**CIRCULAR SIN Y CON CONSULTA N°13**

**LICITACIÓN PÚBLICA ADIF N°15/2019**

**OBRA: CIRCUNVALACIÓN FERROVIARIA DE LA CIUDAD DE SANTA FE DE LA  
VERACRUZ, PROVINCIA DE SANTA FE -FERROCARRIL GENERAL MANUEL  
BELGRANO CARGAS (BCyL)**

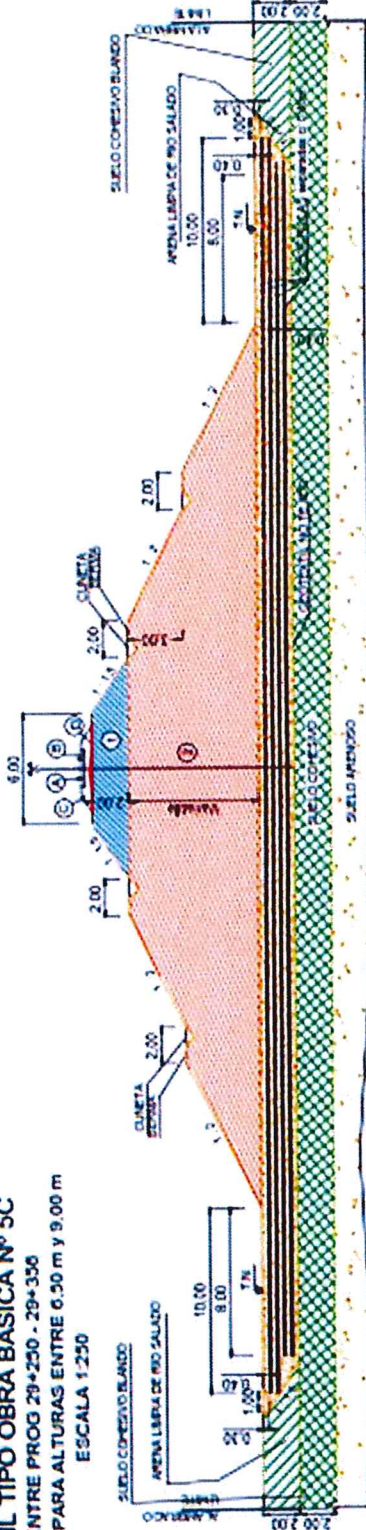
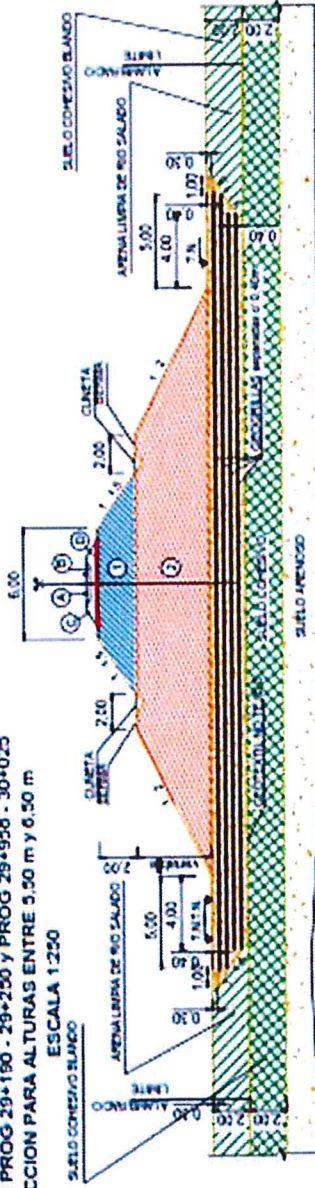
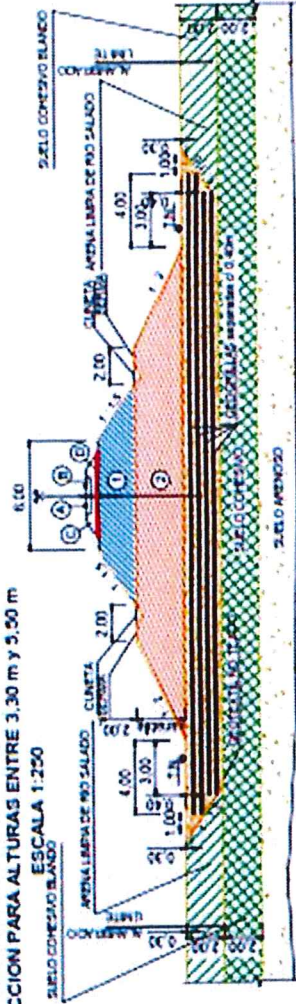
Se utilizarán geomallas de refuerzo biaxiales, con un valor **Tult = 110 KN/m**, para tratar la base de los terraplenes adyacentes al puente sobre el río Salado, sustituyendo la capa superior del suelo de fundación de baja capacidad resistente y alta deformación por un estrato resistente para restringir al máximo la deformabilidad de la fundación asegurando la estabilidad del terraplén. Por ese motivo se emplean coeficientes de seguridad elevados y se incluyeron 4 capas de geomallas de refuerzo de PVA recubiertas de PVC, con una tensión última de 110 KN/m. En los cálculos se empleó un  $F_s = 7$ , que surge de considerar:

Se prevé para alturas de terraplén máximas que las geogrillas se prolonguen a ambos lados de la base 10 metros para las dos capas superiores y 8 metros para las dos inferiores. El sobreebanco del tratamiento de la capa inferior con geogrilla será de 5 y 4 metros para alturas intermedias y de 4 y 3 metros para los menores. Se adjunta nuevo plano de perfil tipo de obra básico para los sectores con geomallas de refuerzo. Los rollos de geomalla se colocarán transversalmente a la vía y se solaparán 1 metro.

El Art. S4.A.3.3.6.I del PCP "Conformación y perfilado de la plataforma con suelo cal", establece la necesidad de adicionar al suelo proveniente de cantera un 3% de cal útil vial. Sin embargo, en el Plano N° 03 - "Perfil Tipo de Obra Básico", se indica que el porcentaje de cal a agregar deberá ser 2%.

Hay un error en el Plano N°3 - Perfil Tipo de Obra Básico. El porcentaje que se requiere es del 3% de cal. Sin embargo, y sin perjuicio de ello, se aclara que los parámetros a cumplir son la densidad y la compactación indicada.
